VYSVĚTLENÍ ZADÁVACÍ DOKUMENTACE Č. 11

| Název veřejné zakázky: | Rekonstrukce staré radnice |
| Název zadavatele: | Město Zábřeh |

AL příčka VI28

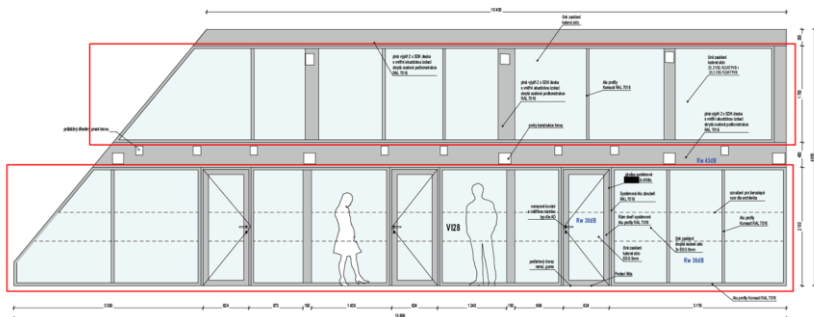
Žádáme o zaslání specifikací obvodových detailů napojení ke konstrukci. Dále není zřejmé, jestli bude pod AL konstrukcí uvažovaná podpůrná ocelová konstrukce pro kotvení. Pokud chceme zachovat koncept stěny, je třeba tuhle příčku rozdělit na 2 konstrukce.

Prosklená rámová dělicí příčka je uvažovaná včetně skryté ocelové konstrukce pro zpevnění příčky. Lze ji uvažovat rozdělenou na 2 konstrukce, vzájemně konstrukčně propojené, přičemž musí být zachované lícování obou částí tak, aby profily byly nad sebou a příčka působila jednotně, viz referenční obrázek. Detaily předpokládají kluzné napojení na dřevěnou konstrukci krovu, ocelová konstrukce nezávisle na dřevěných prvcích krovu, kotvena do ocelobetonového stropu. Doplněná specifikace v D.1.1.g.4 Tabulce vnitřních dveří a oken (VI) i výkresu příčky v D.1.1.f.02.C.
